Posicionamento dos Catelos D'água

Projeto Legal

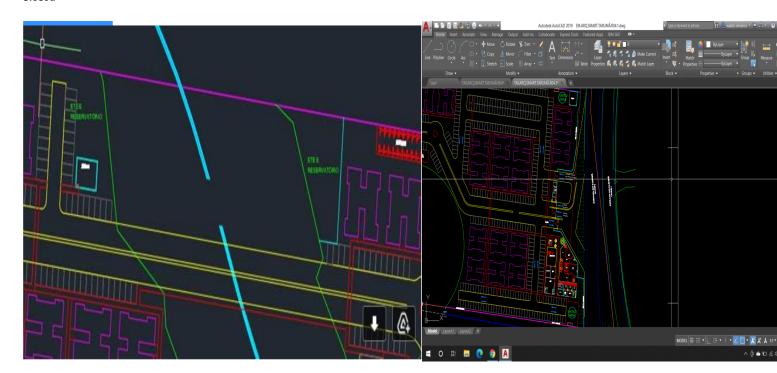
Descrição Reservatório no ponto mais baixo como as ETE's. Devem ser reposicionados para cota superior. Como é um condomínio só, posicionar os dois castelos na frente do terreno.

Atendido na R00.4 2021-01-26T14:42:18+00:00

Ajustado de acordo com o

novo estudo encaminhado 2021-01-14T11:40:57+00:00

dia 14/01/21
